改善箇所説明図

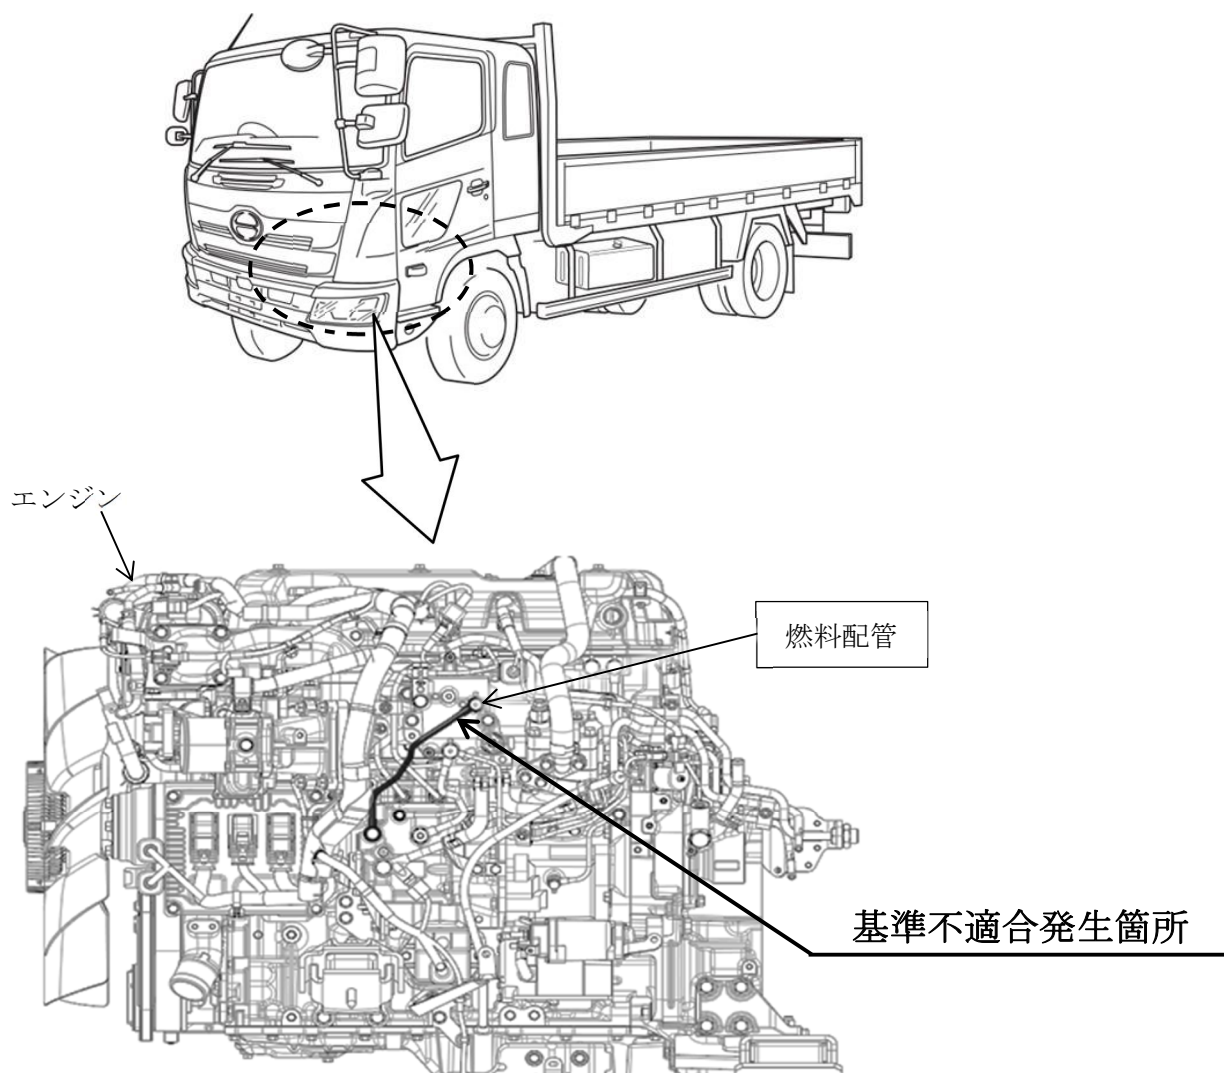
注： ☐ は交換する部品を示す。

サプライポンプの燃料配管において、設計検討が不十分なため、振動に対する強度が不足している。そのため、低温時に状態変化した燃料成分が燃料フィルタに詰まると、サプライポンプによる吸入負圧が増大して燃料圧力変動が大きくなり、当該配管が想定を上回る共振をすることで亀裂が生じ、燃料漏れに至るおそれがある。

全車両、燃料配管を対策品に交換する。
